Arrêté du 4 avril 2025 relatif à la modification de la signalisation routière

NOR : INTS2510065A

Objet : l'arrêté comprend plusieurs modifications de la signalisation routière qui visent à améliorer la sécurité des usagers de la route et la sécurité des agents de la route, à adapter la signalisation à certaines contraintes des gestionnaires de voirie. Ces modifications concernent notamment :

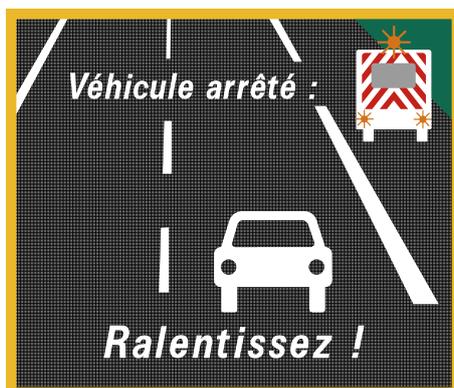
« La signalisation d’une commune titulaire de la marque “Village étape” (déposée le 6/09/2012 à l’Institut national de la propriété industrielle sous la référence n° 3944502), est implantée sur l’itinéraire principal et réalisée de la façon suivante :

« a) Sur les autoroutes et routes à caractéristiques autoroutières routes à chaussées séparées sans accès riverain :

« – à 20 km environ du village étape, un panneau D45 auquel sont associés trois panneaux de type CE indiquant les deux services obligatoires et un service complémentaire (cf. art. 77) ;

« – à 1 500 m de l’échangeur d’accès au village étape : un panneau D44 auquel sont associés trois ou six panneaux de type CE (cf. art. 77). Les trois premiers panneaux de type CE sont identiques à ceux figurant sur le panneau D45 ;

« – à 500 m de l’échangeur d’accès au village étape : un ensemble de panneaux D44 et CE identique à celui placé à 1 500 m ;

SR53a

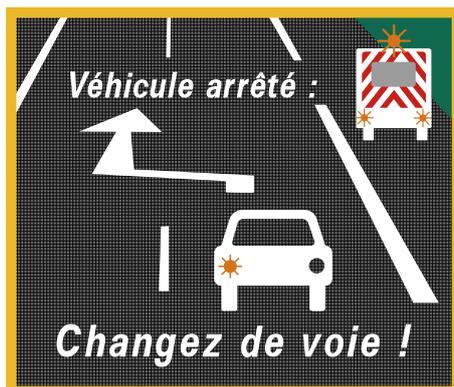
« Art. 101-7. – Rappel des règles de circulation en présence d'un véhicule circulant à faible allure ou arrêté sur l'accotement ou sur bande d'arrêt d'urgence.

« La signalisation rappelle les règles à respecter par les usagers circulant sur autoroute ou sur route à chaussées séparées lorsqu'un véhicule équipé de feux spéciaux ou faisant usage de ses feux de détresse circule à faible allure ou est immobilisé sur la bande d'arrêt d'urgence ou sur l'accotement. Cette signalisation est facultative. Elle est assurée au moyen des panneaux SR53a, SR53b, SR53c. Les panneaux sont espacés de 300 m. » ;

4° A l'annexe 27 « Panneaux de type SR », il est inséré les panneaux ainsi définis :
